[ID_VIP: 8106] **PROVINCIA DI SASSARI (comuni di Porto Torres e Sassari) - Progetto dell'Impianto agro-fotovoltaico "PORTO TORRES 1" da 59.276,55 kWp (40.000 Kw in immissione) e relative opere connesse ed infrastrutturali indispensabili – PROGETTO DEFINITIVO.**

Proponente: HWF S.r.l.

Parere tecnico istruttorio della Soprintendenza speciale per il PNRR.

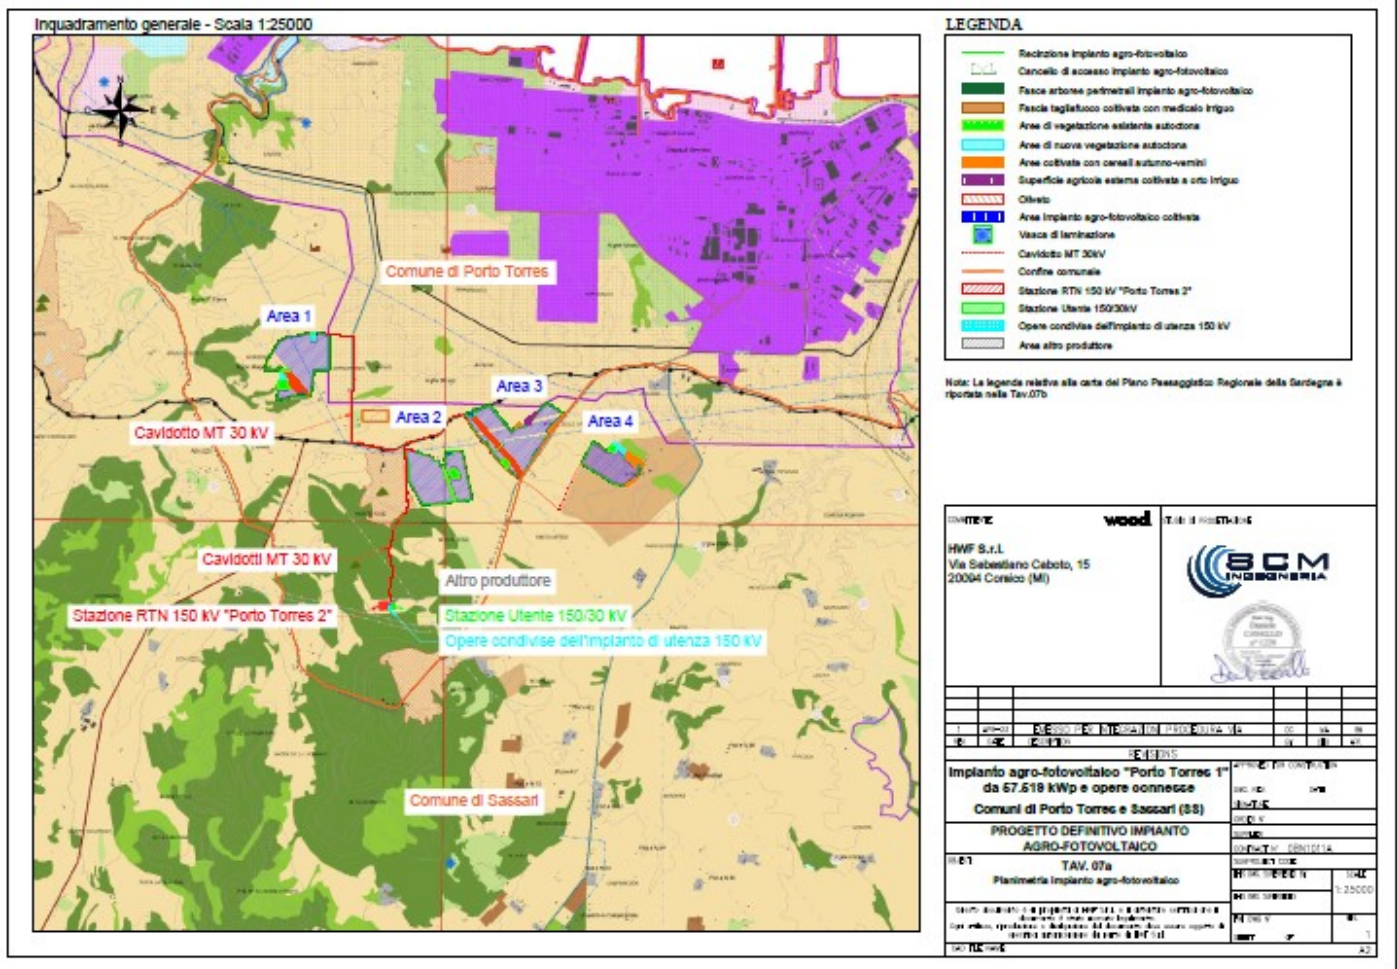
CONSIDERATO che l’Area 1 dell’impianto industriale di cui trattasi si colloca all’interno del bene paesaggistico tipizzato ed individuato quale “Fascia costiera”, oggetto delle prescrizioni di tutela di cui all’art. 20 delle relative Norme Tecniche di Attuazione quale oggetto di non edificazione per le aree naturali ancora conservatisi anche con riferimento ad un impianto FER (v. contributo istruttorio della Direzione Generale della pianificazione urbanistica territoriale e della vigilanza edilizia – Servizio tutela del paesaggio Sardegna settentrionale Nord-Ovest, con nota prot. n. 48560 del 29/09/2022, il quale rileva che: “... Per quanto attiene alla conformità dell’intervento con le disposizioni delle Norme tecniche di attuazione del PPR, si evidenzia che il bene paesaggistico “Fascia Costiera” deve sottostare alla disciplina dettata dall’art. 20, N.T.A. del P.P.R. che al comma 1, lett. a), espressamente prevede in via generalizzata, senza alcuna distinzione legata alla distanza dalla linea di costa: “Nelle aree inedificate è precluso qualunque intervento di trasformazione, ad eccezione di quelli previsti dall’art. 12 e dal successivo comma 2”. A tal proposito si osserva che le opere legate alla realizzazione di un impianto fotovoltaico non risultano menzionate tra quelle ammissibili, né ai sensi dell’art. 20, comma 2, né ai sensi dell’art. 12 delle medesime N.T.A. In particolare non pare che la realizzazione di un impianto fotovoltaico in agro della tipologia di quello proposto, ritenuto dalla stessa Proponente assimilabile alla tipologia degli “impianti facenti parte del ciclo dell’energia elettrica (centrali, stazioni e linee elettriche)” di cui all’art. 102, N.T.A. del P.P.R. (cfr. Relazione paesaggistica, pgg. 35-36), possa essere inquadrata tra gli “interventi direttamente funzionali alle attività agro-silvo-pastorali” di cui alla lettera c) del suddetto articolo. Difatti la realizzazione dello stesso non è finalizzata in via diretta a servire attività agricole nei

suddetti terreni ma, per contro, risulta rivolta in via principale alla produzione di energia elettrica destinata a essere immessa nella rete elettrica nazionale; invero l'attività agricola, da avviare ex novo secondo il piano colturale predisposto dalla Proponente, per come descritta negli elaborati progettuali, costituirebbe un'attività collaterale e separata da quella dell'impianto in questione. Peraltro sussistono perplessità circa la possibilità di ritenere che un impianto fotovoltaico destinato a permanere sui terreni in questione per almeno un quarto di secolo (25/30 anni è la vita utile di impianti di questo genere, non alteri in maniera permanente lo stato dei luoghi, come richiesto dall'art. 12, comma 1, lett. c), citato ..."; ma, anche, Regione Autonoma della Sardegna – Servizio tutela del paesaggio Sardegna settentrionale Nord-Ovest nota prot. n. 28219 del 09/06/2023), tanto da costituire il nuovo impianto industriale una alterazione del sistema dei con visivi verso la pianura e dell'interferenza che si genererebbe dalla visione della distesa di pannelli fotovoltaici rispetto al paesaggio naturale agricolo esistente e raffigurato dal Proponente nei propri fotoinserti di seguito riprodotti:

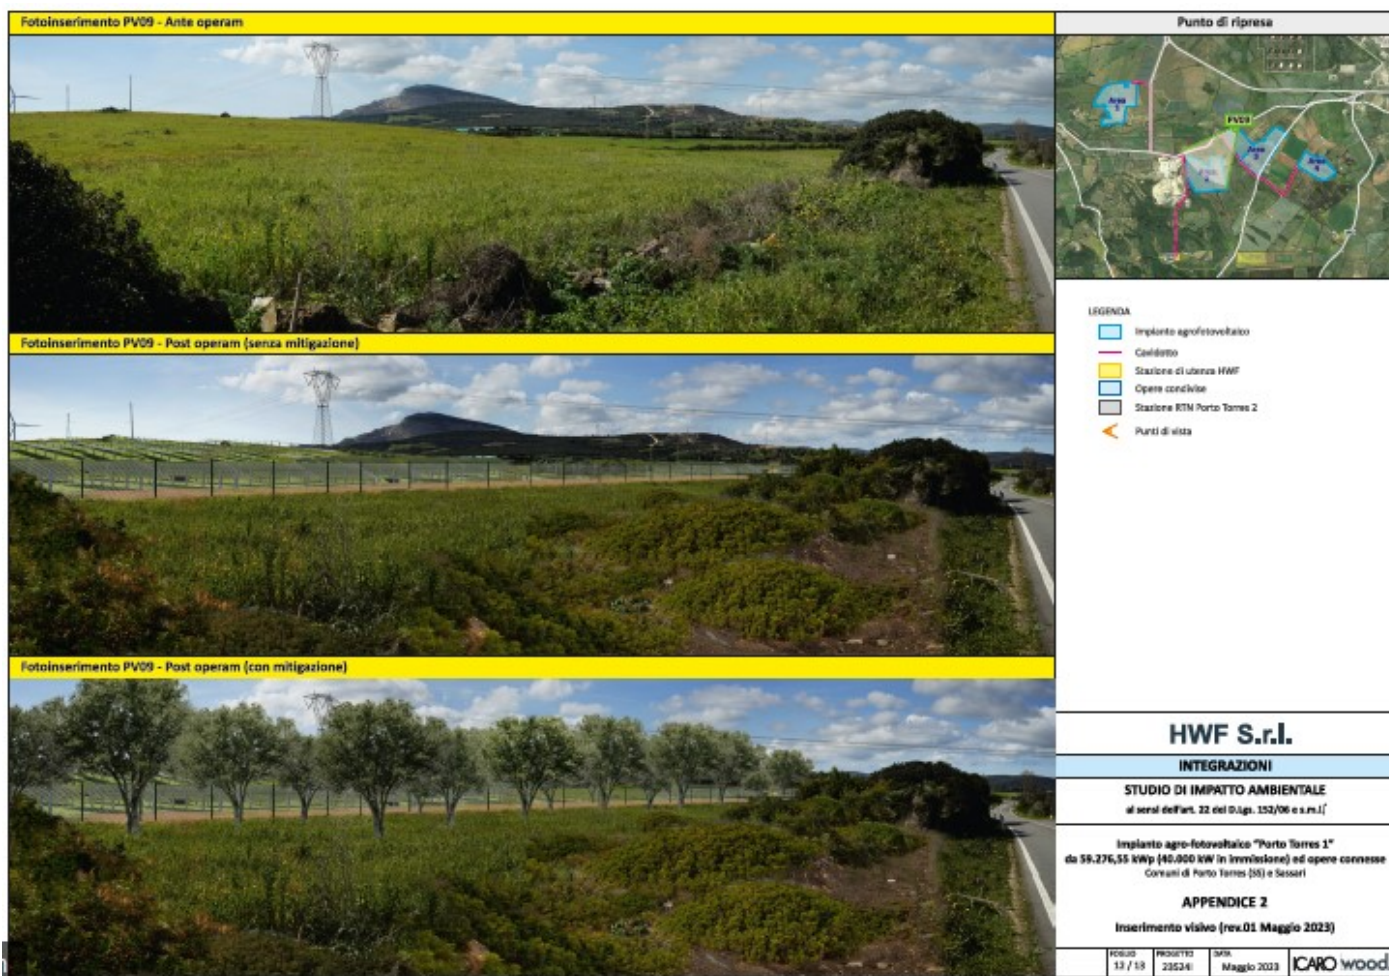
(da SIA – Appendice 2 – Inserimento visivo (rev.01 Maggio 2023), elaborato integrativo n. All-IV.1-App.2, punti di ripresa PV06, PV08 e PV09, con raffigurato lo stato dei luoghi come non sostanzialmente interessati da opere non attinenti a pratiche agricole, per questo ricadendo in zonizzazione urbanistica del Comune di Sassari e del Comune di Porto Torres quali zone E-agricole, oggetto di tutela delle previsioni e prescrizioni del Piano paesaggistico regionale – dall’insediamento dell’impianto industriale di cui trattasi e dal quale emerge chiaramente la capacità delle strutture industriali previste di deframmentare la visione unitaria del paesaggio agricolo esistente, sostituendone le componenti individuate dal Piano paesaggistico regionale con elementi industriali incongrui)

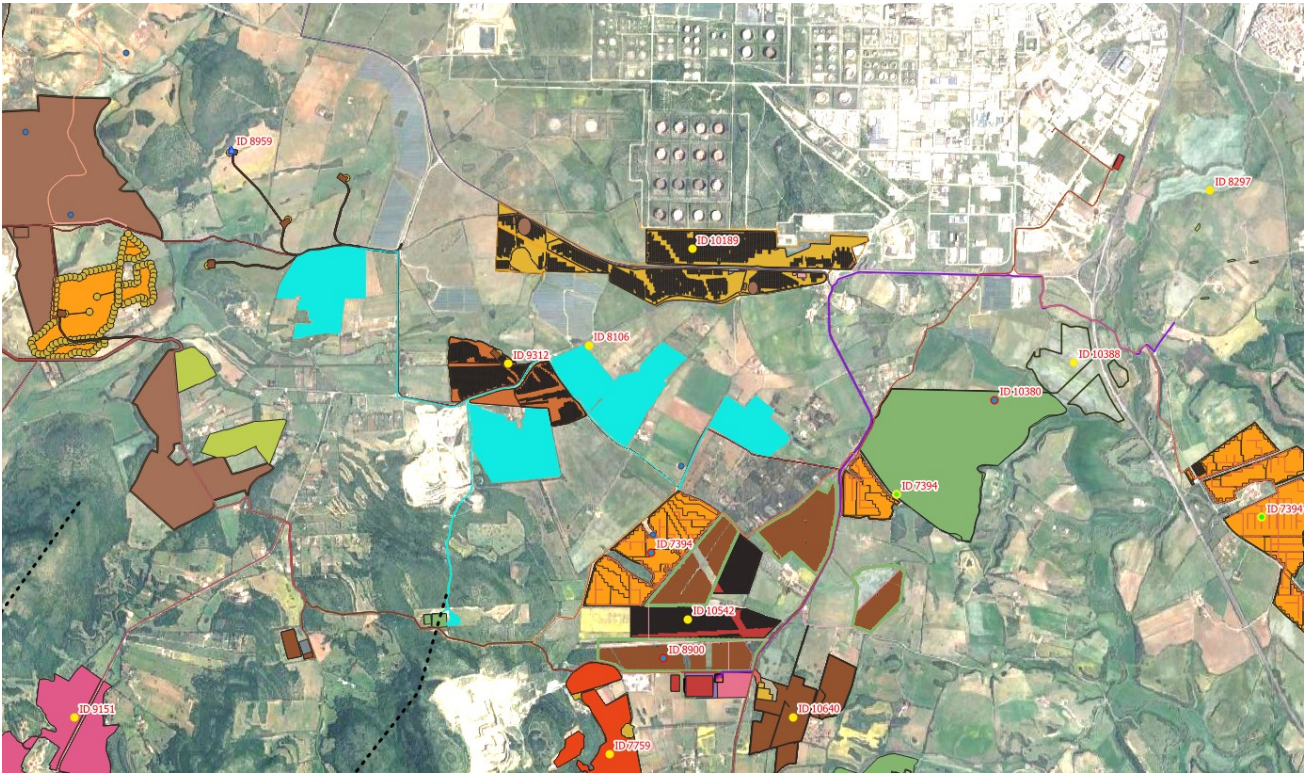
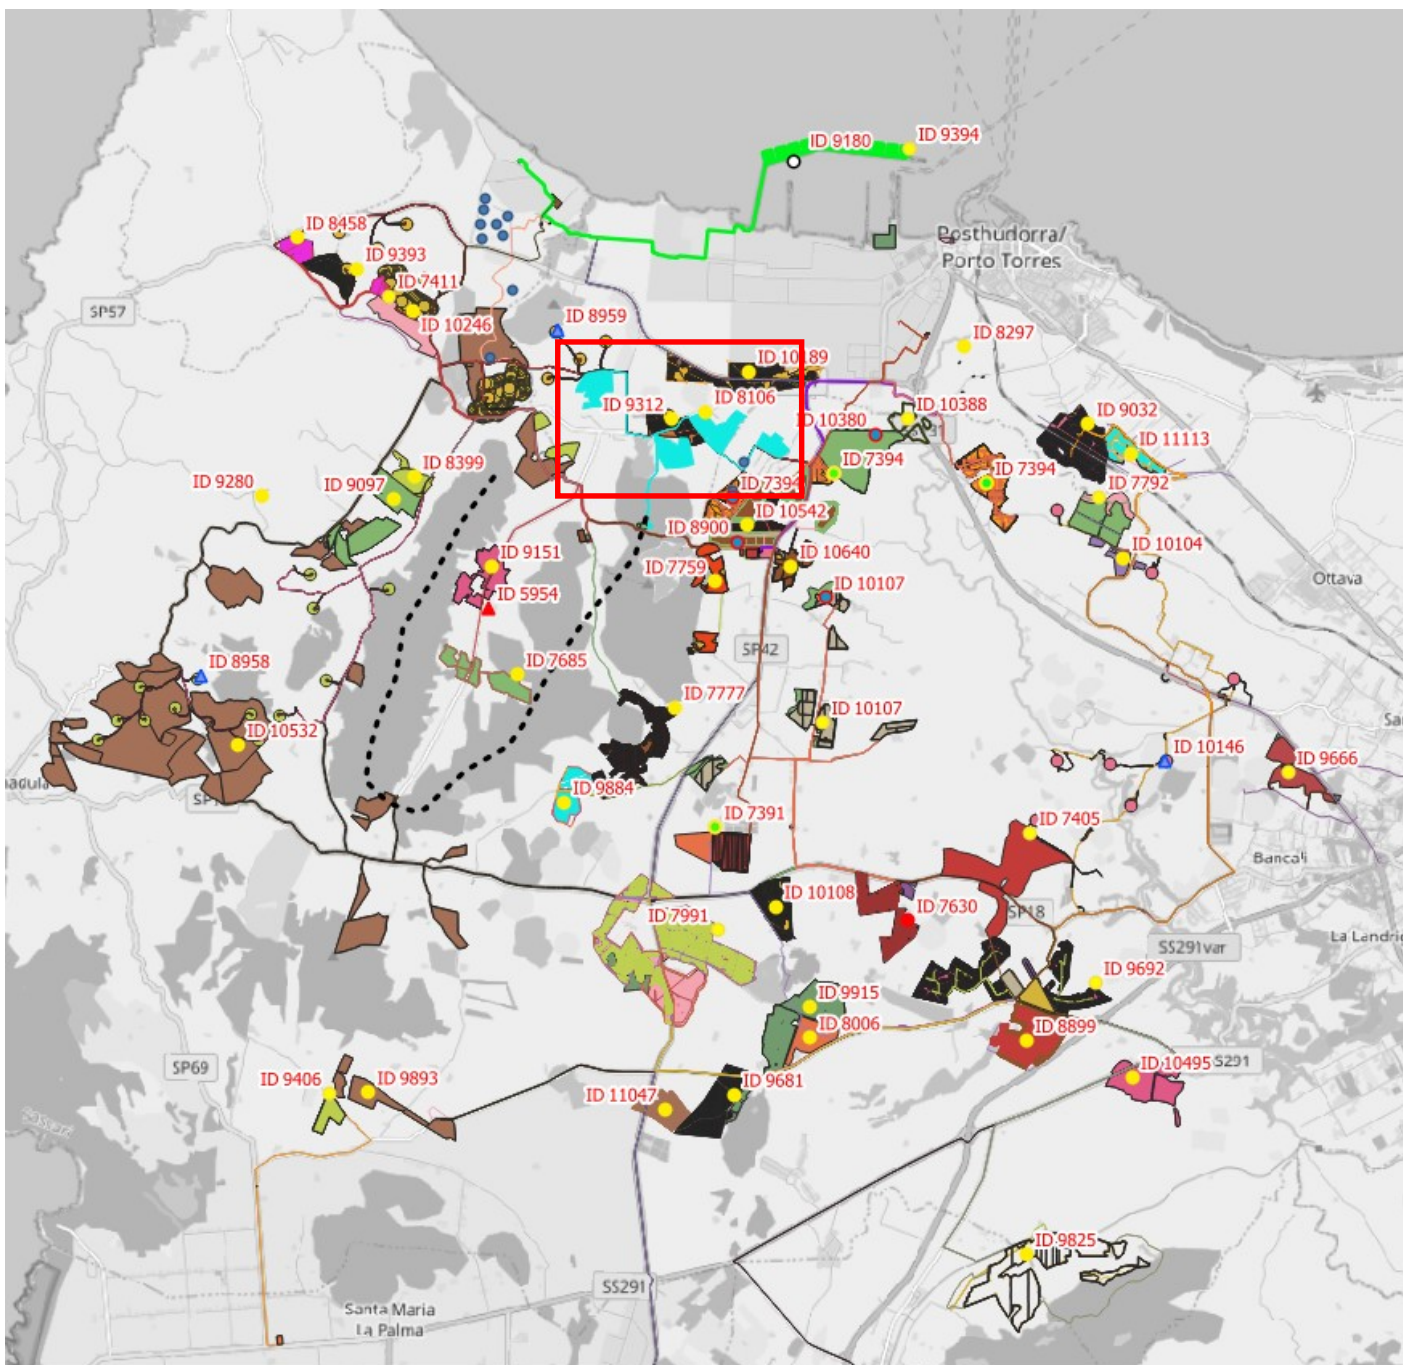
CONSIDERATO che, al fine di programmare una corretta distribuzione degli impianti da fonti di energia rinnovabile nel territorio in esame al fine di evitare una relativa saturazione, si ritiene comunque opportuno evidenziare che il progetto di cui trattasi è prossimo a diversi impianti da fonti energetiche rinnovabili (FER) già esistenti, ma soprattutto in valutazione statale di seguito illustrati nell’immagine sottostante (con evidenziato nelle sottostanti immagine, con campi in CELESTE – ID_VIP 8106, il progetto in esame e gli altri con il corrispondente codice ID-VIP della procedura di VIA di competenza statale attribuito dal Ministero dell’ambiente e della sicurezza energetica), avendo presente quanto espresso dalla Soprintendenza Archeologia, belle arti e paesaggio territorialmente competente con il parere endoprocedimentale del 02/04/2024 (Allegato n. 3): “... B.2.1.b. *Indicazione degli interventi collaterali a quello in esame già programmati ed autorizzati per la stessa area, ovvero in itinere: Si rileva che, nel corso degli ultimi mesi, sono pervenute numerose istanze relative alla realizzazione nel contesto di riferimento di centrali fotovoltaiche ed eoliche di grandi dimensioni, attualmente in corso di istruttoria di V.I.A. ai sensi dell’art. 23 del D. Lgs. 152/2006, presso il M.A.S.E., o sottoposte a Procedimento per il rilascio del Provvedimento Ambientale Unico Regionale (P.A.U.R.), ai sensi della L.R. n. 2/2021 e della Delib. G. R. n. 11/75 del 2021. Alcune di queste, di seguito elencate, risultano limitrofe rispetto all’impianto agrivoltaico in progetto: ID VIP 9312, ID VIP 7394, ID VIP 10189, ID VIP 8959, ID VIP 7759, ID VIP 10380, ID VIP 10542, ID VIP 10640, ID VIP 10388”):*

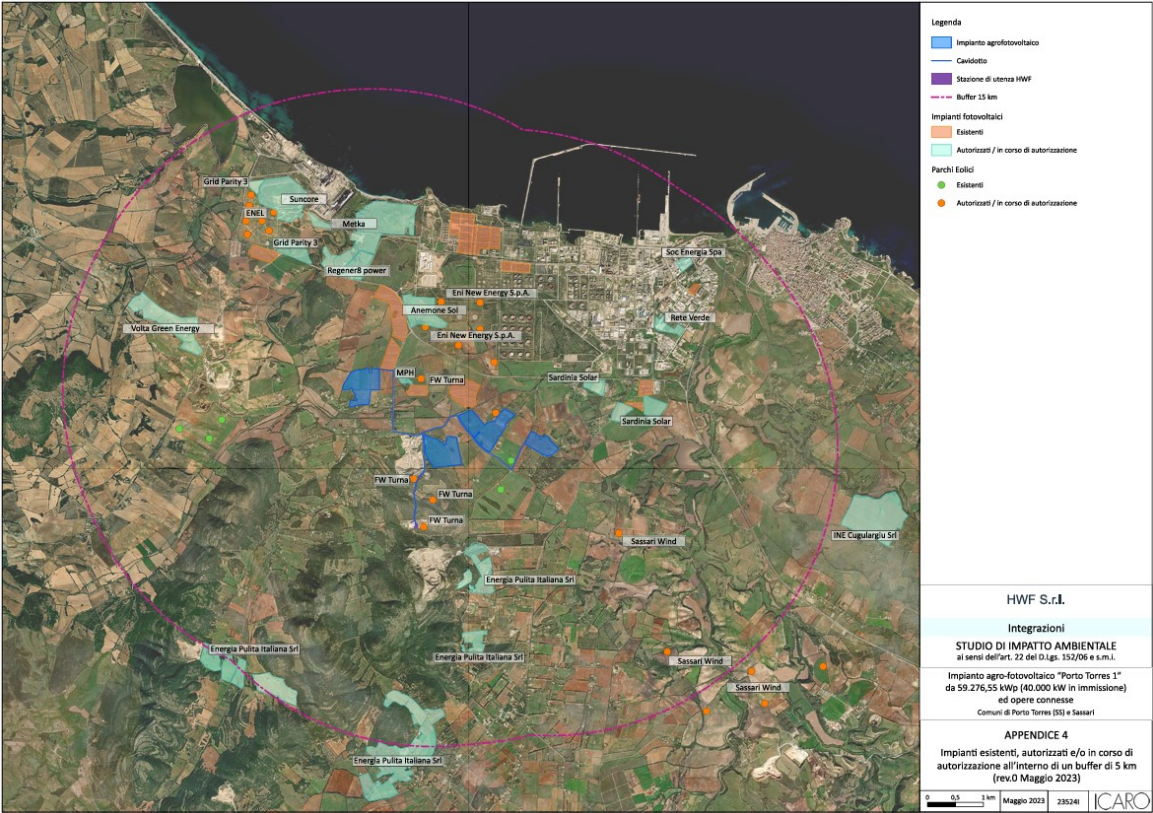
(da documento integrativo *Appendice 4 – Impianti esistenti, autorizzati e/ in corso di autorizzazione all'interno di un buffer di 5 km (rev.0 Maggio 2023)*, da cui si comprende come il Proponente non abbia analizzato tutti gli effettivi impatti cumulativi che si genererebbero dalla volontà di realizzare tutti gli impianti FER proposti)

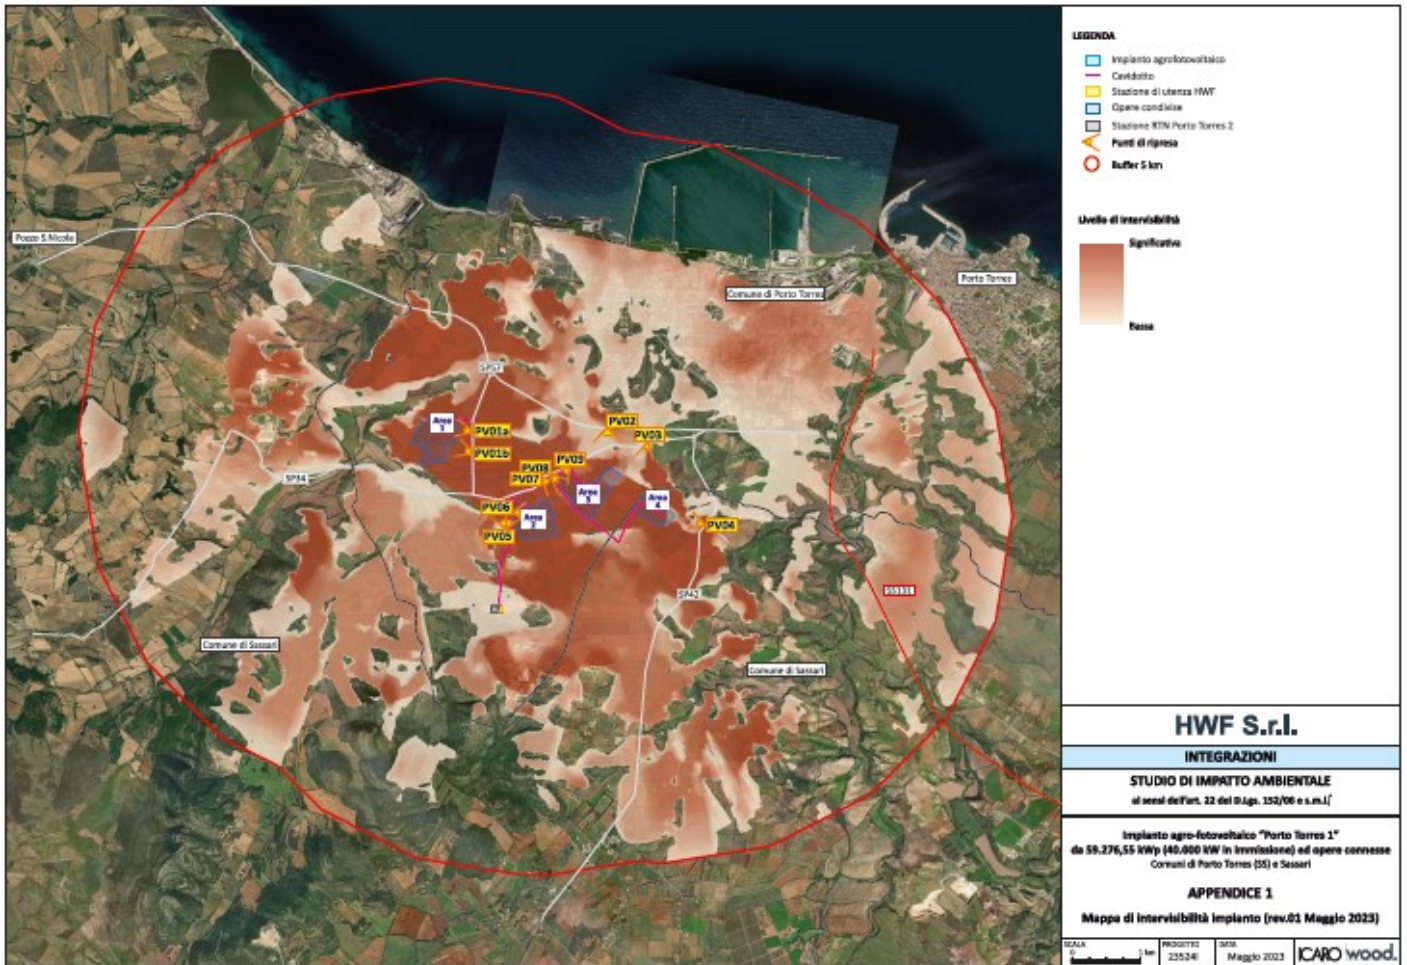
RITENUTO che sia in atto la trasformazione sostanziale del paesaggio agricolo esistente anche nel territorio dei comuni di Sassari e Porto Torres e, in particolare, nell’areale di progetto ove si collocano anche una serie di beni archeologici. Constatato che le numerose istanze presentate per la realizzazione di estesi impianti FER nel medesimo territorio comporta una vera e propria conversione del territorio, che da uso esclusivo agricolo, sta subendo una trasformazione industriale con una diffusa presenza di impianti fotovoltaici, agrofotovoltaici ed eolici per i quali è in corso l’iter di VIA ed autorizzativo, tanto da configurarsi la possibilità di una loro realizzazione senza soluzione di continuità. Si prospetta, pertanto, uno scenario che nel giro di pochi anni determinerà in primo luogo un impatto ambientale derivante dal sostanziale consumo di suolo, non escludendo anche una marginalizzazione della

produzione agricola rispetto a quella energetica, anche alla luce dell'incertezza dei soggetti agricoli che se ne dovrebbero assumere l'onere di conduzione per tutta la vita utile del progetto industriale proposto. L'impatto cumulativo del progetto in esame rispetto ad altre iniziative industriali di pari tipologia non è adeguatamente e, quindi, totalmente svolta dal Proponente (v. le valutazioni ed immagini di seguito riportate in merito al numero di impianti esistenti ed in fase di valutazione VIA di competenza statale, anche sulla base di quanto effettivamente considerato dal Proponente) e, pertanto, non coglie che il contesto di giacenza dei predetti beni archeologici, ma in particolare tutto il relativo paesaggio agrario – oggetto di previsioni e prescrizioni di tutela da parte del Piano paesaggistico regionale – subirebbe una sostanziale sostituzione con impianti di tipo industriale quali quello di cui trattasi (v. le immagini sopra riprodotte sullo stato dei luoghi agricoli e le trasformazioni operate dalle strutture industriali previste, comprese le necessarie mitigazioni vegetazionali proposte, che a loro volta costituiscono una ulteriore occupazione di suolo agricolo, oltre quelle per la prevenzione incendi):

(da Appendice 1 – Mappa di intervisibilità impianto (rev.01 Maggio 2023), elaborato integrativo, dal quale emerge come l'impianto industriale di cui trattasi sia capace di espandere la propria significativa invasività percettiva in un ambito vastissimo nell'area vincolata paesaggisticamente quale "Fascia costiera" del Piano paesaggistico regionale e, quindi, di modificarne le componenti paesaggistiche compositive dell'ambito naturale agricolo ancora conservatosi)
